IMPIANTO FOTOVOLTAICO ARMENTO (PZ) _ Riscontro

A. Dalle osservazioni del **Soprintendenza Speciale per il Piano Nazionale di Ripresa e Resilienza con nota prot. N. 0167195 del 18/10/2023** emerge quanto segue:

Figura 1_ Vincoli D.Lgs. 42/2004 “decretati” e “ope legis”_ (Fonte: SITAP)_ <http://sitap.beniculturali.it/>

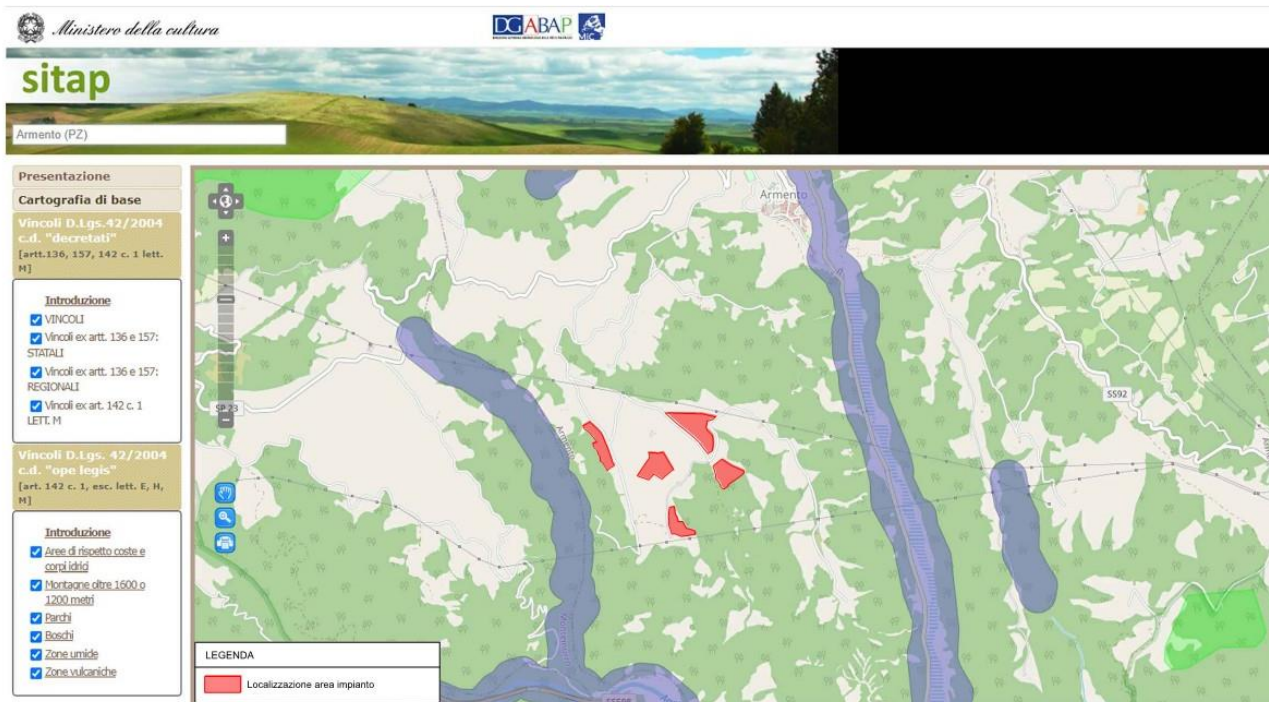
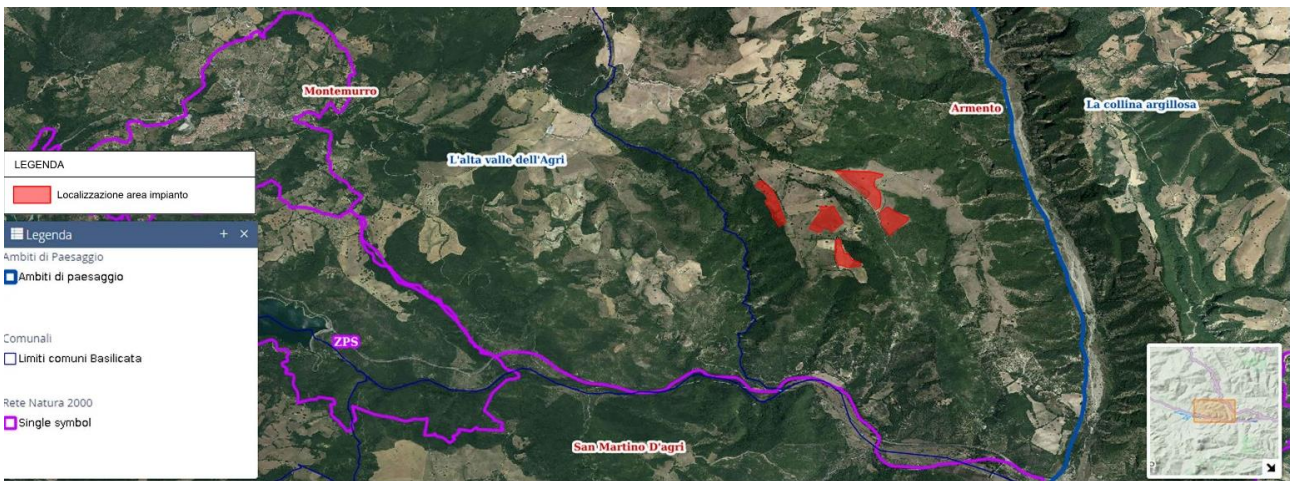
“CONSIDERATO E VALUTATO che, **l’assetto vincolistico dell’area vasta in cui si inserisce il progetto proposto, come dettagliato nel parere emesso dalla competente Soprintendenza territoriale della Basilicata, comprende:**

-un’area dichiarata di notevole interesse pubblico ai sensi dell’art. 136 del D.lgs. n.42 del 2004;

-aree e beni paesaggistici tutelati ai sensi dell’art. 142 comma 1), lett. b) -c) -d) -f) -g) -h) -m) del D.lgs. n.42 del 2004;

tra questi il **“Vallone del Confine”**, direttamente interessato da cavo di connessione, e **aree a foreste e boschi contermini all’impianto;**

-beni culturali tutelati dalla parte II (beni archeologici) del D.lgs. n.42 del 2004”.

In risposta all’osservazione di cui al punto **A** sopra elencato ed ai punti **1.1.a. e 1.1.b. del parere della Soprintendenza Speciale per il Piano Nazionale di Ripresa e Resilienza** si rimanda alle figure 1-2-3 nelle quali si riscontra che l’area oggetto di intervento **non ricade all’interno della perimetrazione cartografica degli “Immobili ed Aree dichiarate di notevole interesse pubblico”** (art. 136, Parte III del Codice, D.Lgs. 42/2004), **non è soggetta a vincoli paesaggistici D.Lgs. 42/2004 c.d. “ope legis” art. 142, c.1 lett. a,b,c,d,e,f,g,h,i,l,m,k, a vincoli art. 143 “Beni per la delimitazione di ulteriori contesti” (Alberi monumentali e Geositi) e non ricade all’interno della perimetrazione cartografica dei Siti Rete Natura 2000, SIC/ZSC e ZPS e nell’elenco ufficiale delle Aree Protette (vedi Fig.3).**

Figura 6_ Inquadramento su ortofoto satellitare distanza area di impianto_ Bene archeologico_ Tratturo n°325 bis-PZ Tratturo Comunale San Biagio

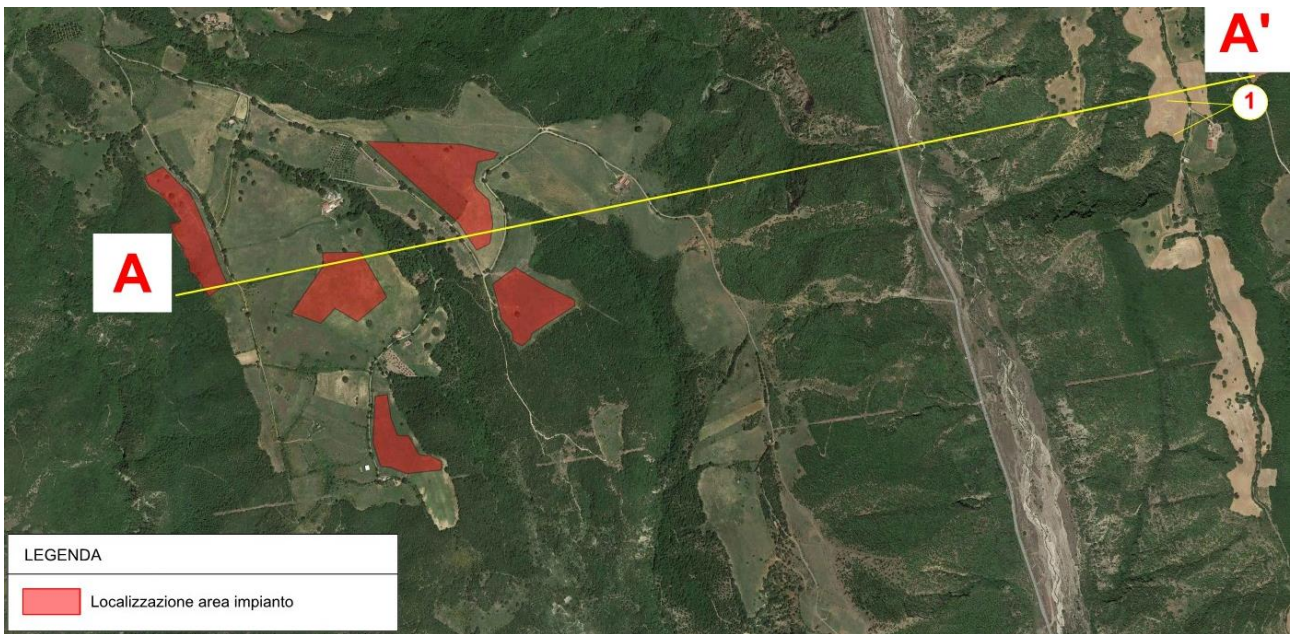
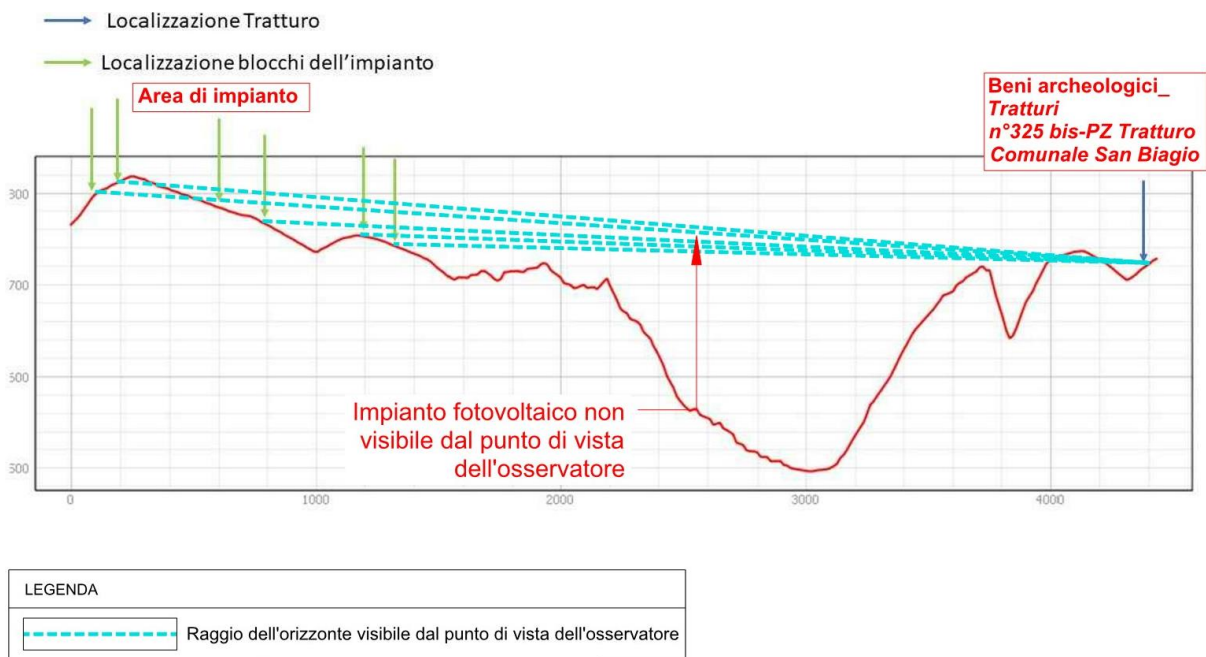
In risposta all'osservazione di cui ai punti **1.3. e 2.3.a.** della **Soprintendenza Speciale per il Piano Nazionale di Ripresa e Resilienza** si rimanda alle figure 5-6-7-8 nelle quali si riscontra che l'area di impianto (anche se dista poco più di 2 Km dal Bene archeologico_ Tratturo n°325 bis-PZ Tratturo Comunale San Biagio) non è visibile dal punto preso in considerazione in quanto è localizzata alle spalle di un elemento collinare che funge da **"barriera visiva naturale esistente"** e si riscontra la presenza di vegetazione arborea ed arbustiva densa e rada che funge da **"barriera visiva vegetale esistente"**.

A dimostrazione della visibilità dal Bene archeologico è stata realizzata una sezione territoriale illustrativa della morfologia del terreno ed una fotosimulazione dal Bene archeologico "Tratturo n°325 bis-PZ Tratturo Comunale San Biagio".

Figura 12_ “Individuazione delle Aree Non Idonee alla istallazione di impianti alimentati da Fonti Rinnovabili”_ stralcio Allegato A della L.R. n.54 del 30/12/2015 (Fonte: regione.basilicata)

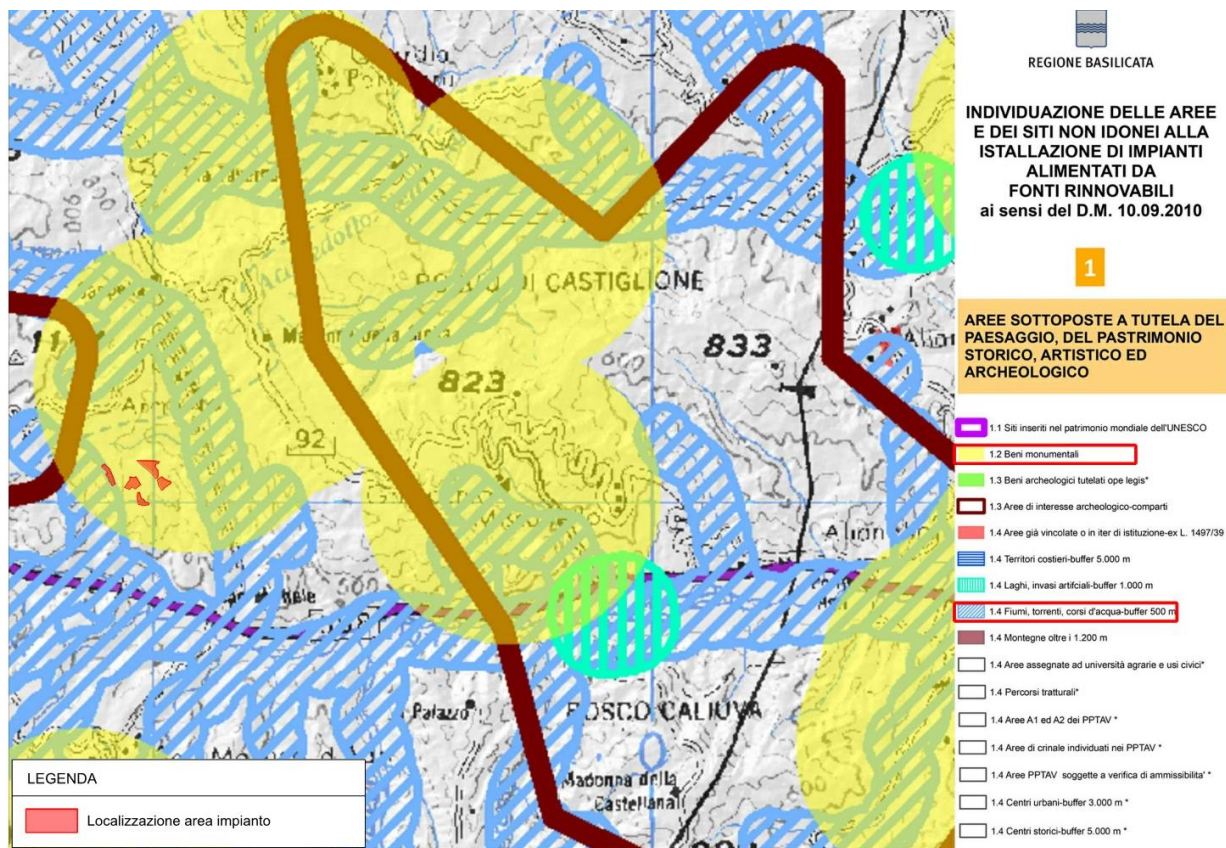
“le opere previste dal progetto proposto (impianto e opere di connessione) ricadono in aree definite “NON IDONEE” ai sensi dell’Allegato A della L.R. n. 54 del 30/12/2015 “Recepimento dei criteri per il corretto inserimento nel paesaggio e sul territorio degli impianti da fonti di energia rinnovabili ai sensi del D.M. 10.09.2010, e in particolare all’interno delle seguenti aree sottoposte a tutela del paesaggio, del patrimonio storico, artistico e archeologico:

- **Buffer di 500 m del Vallone del Confine**, all’interno del quale ricade uno dei 5 sottocampi e parte del cavidotto interrato;
- **Area di interesse archeologico** denominata **“Ager Grumentino”**, intesa come contesto di giacenza storica rilevante, che “conosce il maggiore sviluppo in relazione alla fondazione di Grumentum, attorno al quale si sviluppa un sistema di villae e fattorie che costituiscono una forma tangibile dell’occupazione del territorio” (punto 1.3 dell’Allegato A della Legge Regionale 54/2015): all’interno della quale ricade la Stazione Elettrica d’utenza e parte del cavidotto;
- **Centro urbano di Armento**, distante circa 2 Km dall’impianto”.

In risposta alle osservazioni di cui al punto **B** sopra elencato della si riscontra che l'area di impianto **non ricade all'interno di nessuna zona soggetta a vincoli di carattere ambientale e/o tutela di natura paesaggistica e naturalistica, quindi non rientra all'interno della perimetrazione cartografica delle aree o siti non idonei elencati dalla LR 54/2015 (fatta eccezione per l'inserimento in area IBA141 "Val D'Agri" ed all'interno della perimetrazione cartografica del buffer dei 500 m del "Vallone del Confine")**.

L'area di impianto fotovoltaico non rientra nella perimetrazione cartografica della fascia di rispetto dei 150 m dal corso d'acqua "Vallone del Confine", bene paesaggistico tutelato ai sensi dell'art. 142 comma 1), lett. a del D.Lgs. n.42 del 2004 (vedi Fig.1-2). **Dalla cartografia "Allegato A" (vedi Fig.12) l'area di impianto rientra all'interno della perimetrazione cartografica della fascia di rispetto di 3.000 m dai beni monumentali (art.10, 12 e 45 del D.Lgs. n. 42/2004 e s.m.ii).**

Figura 14_ Aree Importanti per l'Avifauna_ IBA_ (Fonte: Regione Basilicata)

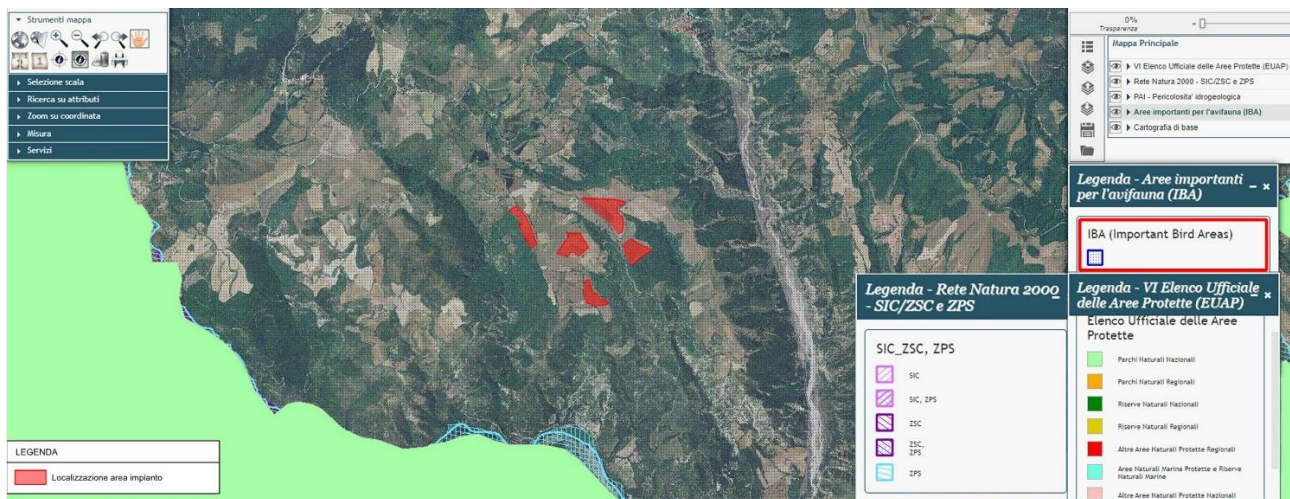
L'area oggetto di intervento **ricade all'interno della perimetrazione cartografica delle "Aree Importanti per l'Avifauna_ IBA 141"** (vedi Fig.14-15).

In risposta alle osservazioni della **Soprintendenza Speciale per il Piano Nazionale di Ripresa e Resilienza** l'area di impianto e le relative opere di connessione ricadono all'interno della zona IBA 141 "Val d'Agri", ampia area collinare caratterizzata da formazioni calanchive interessando gran parte delle zone pre-costiere del versante ionico lucano. L'IBA si caratterizza per la presenza di specie di particolare interesse conservazionistico che caratterizzano soprattutto gli ecosistemi di transizione individuati dagli habitat calanchivi in associazione con garighe, praterie aride mediterranee e valloni.

Prendendo in esame le considerazioni di cui sopra elencate, si ritiene che l'intervento proposto non incida in maniera significativa sulle popolazioni ornitiche che caratterizzano la zona "IBA141 Val d'Agri".

Figura 20_ Stralcio della Carta Forestale della Regione Basilicata (Fonte: basilicata.podis.it)

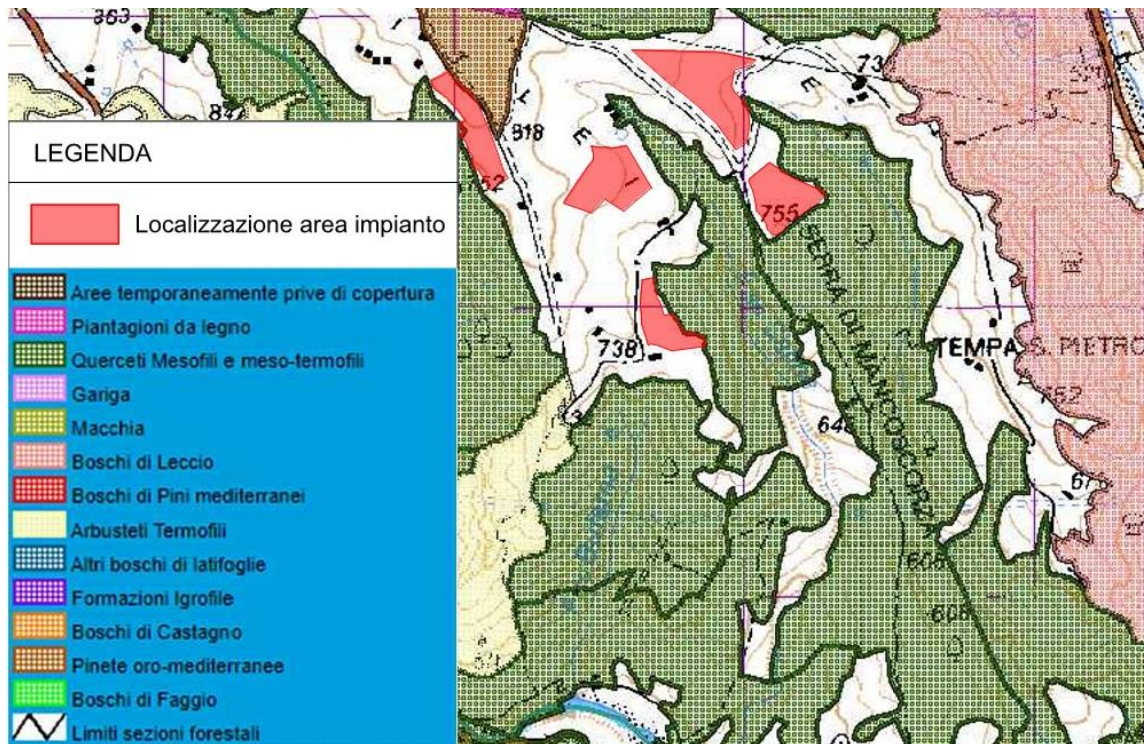
In risposta all'osservazione di cui al punto 2.1.a. della Soprintendenza Speciale per il Piano Nazionale di Ripresa e Resilienza si riscontra che l'area di impianto risulta visibile in lontananza dai punti di vista "dinamici" (SS 92, da alcuni tratti della SP 7 e dalla strada di accesso all'impianto) che non sono classificati dal Piano Paesaggistico Regionale come "percorsi panoramici" o "strade a valenza paesaggistica"; pertanto, al fine di "mitigare l'impatto visivo" è stata prevista lungo tutto il perimetro dell'impianto, attraverso un'accurata scelta progettuale paesaggistica, una fascia di

Lungo tutto il perimetro dell'impianto fotovoltaico è prevista una fascia di mitigazione perimetrale avente funzione di "schermatura vegetale" dell'impianto, costituita da vegetazione arborea ed arbustiva di larghezza pari a 2 metri (vedi Fig.20-21-22-23).

L'impianto fotovoltaico si andrà ad inserire in un contesto paesaggistico-ambientale caratterizzato da tipologie forestali afferenti alle seguenti due composizioni: • "Macchia termofila con filirea e/o lentisco prevalenti"; • "Querceti mesofili e meso-termofili a prevalenza di roverella". In funzione di ciò si è quindi deciso di realizzare la fascia perimetrale di mitigazione dell'impianto utilizzando esclusivamente piante tipiche già presenti nell'area e funzionali all'intervento. Lo sviluppo verticale della recinzione perimetrale dell'impianto verrà mitigato con la piantumazione della *Pistacia lentiscus* (c.d. lentisco) a cui, attraverso specifiche modalità di gestione (es. tagli, potature mirate), verrà assegnato un portamento tipico ad "alberello" (h. max. 2,3/2,5 m). Lo sviluppo orizzontale della recinzione verrà invece mitigato con la piantumazione della sempreverde *Phyllyrea augustifolia* (c.d. fillirea) la cui regolare gestione consentirà la formazione di dense siepi con altezze variabili tra 0,60 e 1,00 m. Come accennato entrambe le piante utilizzate sono tipiche dell'area in oggetto e più in generale della regione del bacino del Mediterraneo e ciò ne faciliterà l'attecchimento e lo sviluppo riducendo in maniera considerevole le "fallenze". Inoltre, grazie alla "ruderalità" delle specie da impiantare, gli interventi di manutenzione si limiteranno a regolari controlli della crescita e delle altezze. A sostegno delle scelte compiute, nell'immagine al di sotto, si riporta l'inquadramento dell'area di impianto sulla **Carta Forestale** estrapolata dal **Portale PODIS Basilicata**.

Figura 24_ Indicazione della distanza dall'area di impianto dai Beni Monumentali tutelati (art.10 e ss del D.Lgs. 42/2004)

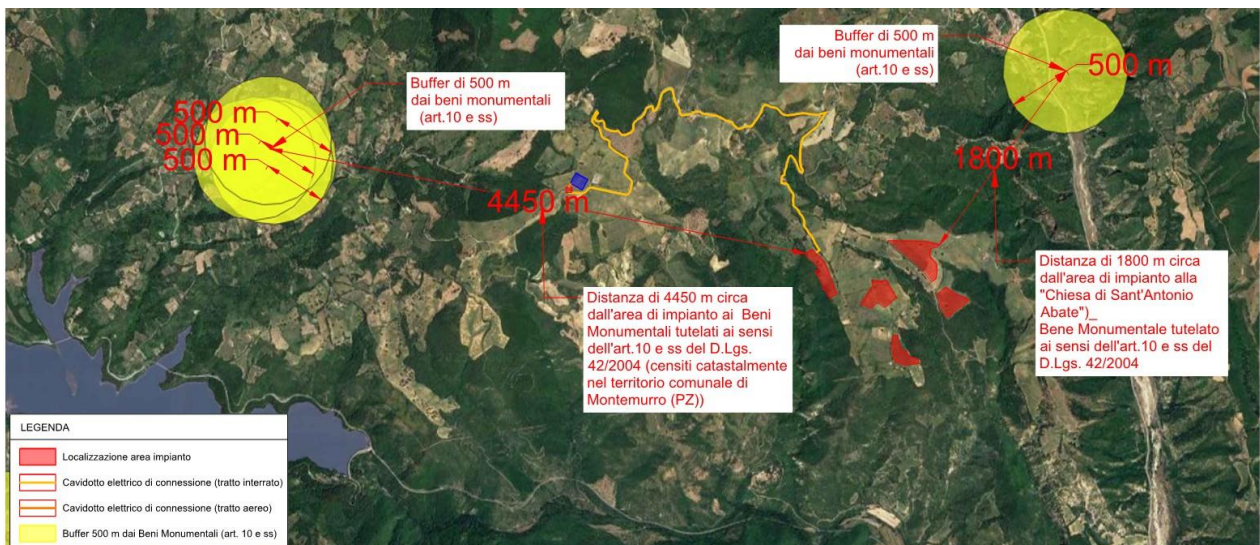
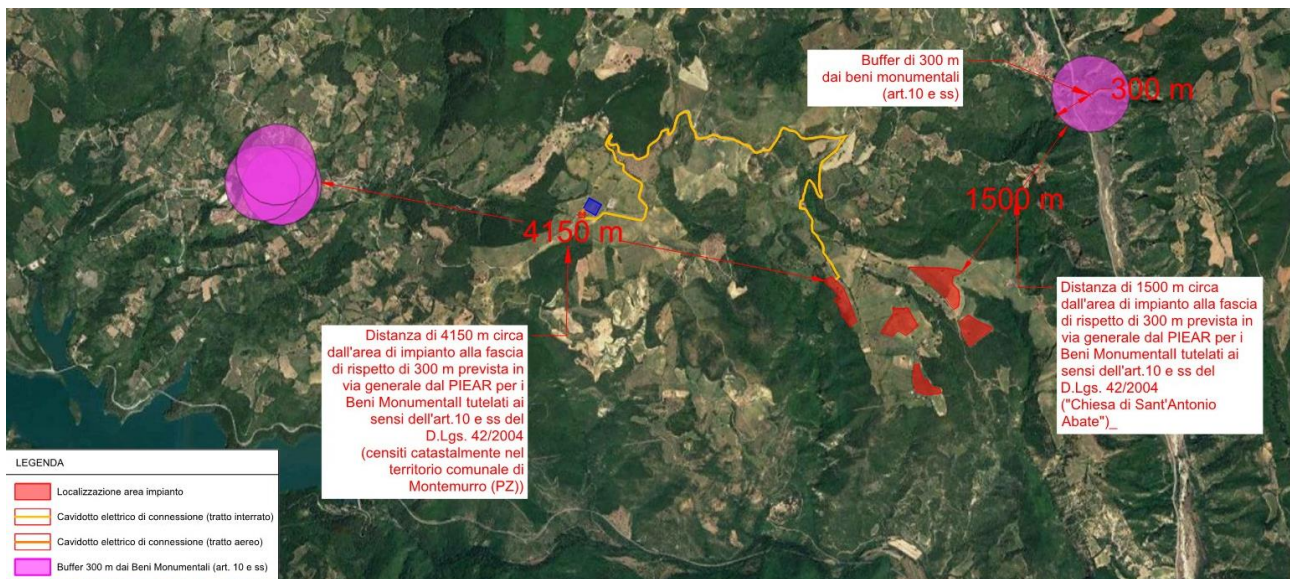
Verifica del rispetto degli ambiti distanziali relativi all'individuazione delle "aree idonee" di cui all'art.20 del Dlgs.n.199/2021, così' come modificato dal D.L. 24.02.2023, n.13.

Avendo effettuato la verifica del rispetto degli ambiti distanziali relativi all'individuazione delle "aree idonee" di cui all'art.20 del Dlgs.n.199/2021, così come modificato dal D.L. 24.02.2023, n.13, si riscontra che l'area oggetto di intervento per l'installazione dell'impianto fotovoltaico rientra nella classificazione delle aree considerate idonee, in quanto non interferisce direttamente con beni vincolati ai sensi del D.Lgs. 42/2004, non ricade all'interno del Buffer di 500 m dai beni tutelati ai sensi dell'art. 10 e ss del D.Lgs. n.42/2004 e del Buffer di 500 m dai beni paesaggistici tutelati ai sensi dell'art. 136 del medesimo decreto.

In particolare, l'area di impianto dista circa 1.800 m dalla "Chiesa di Sant'Antonio Abate" (Bene Monumentale tutelato ai sensi dell'art. 10 e ss ai sensi del D.Lgs. 42/2004) e circa 4.450 m dai Beni Monumentali ("Ex Convento dei Domenicani", "Casa natale del poeta Leonardo Sinisgalli" e "Complesso parrocchiale Santa Maria Assunta") tutelati ai sensi dell'art.10 e ss del D.Lgs. 42/2004, situati nel comune di Montemurro (PZ)_ vedi Fig.24 e 25.
